MEMORANDO
DCC-690
-2024

ASUNTO: EIA- CAT II/ "CLAYTON STATION"

En atención al **MEMORANDO- DEEIA-0655-2309-2024**, en el análisis y la revisión del documento del Estudio de Impacto Ambiental CAT II "CLAYTON STATION" a desarrollarse en el corregimiento de Ancón, distrito y provincia de Panamá, cuyo promotor es **SCALY INVESTMENT, INC.**

5.2.2.3 Análisis de Identificación de Peligros o Amenazas

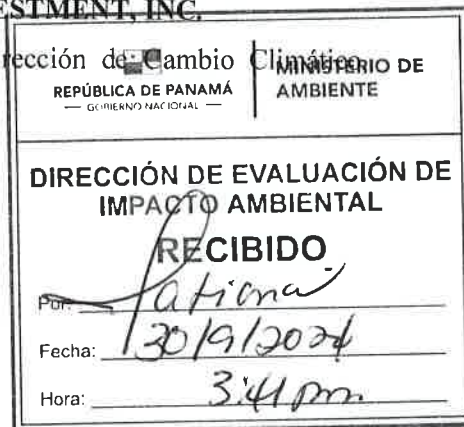
- No se tienen comentarios adicionales.
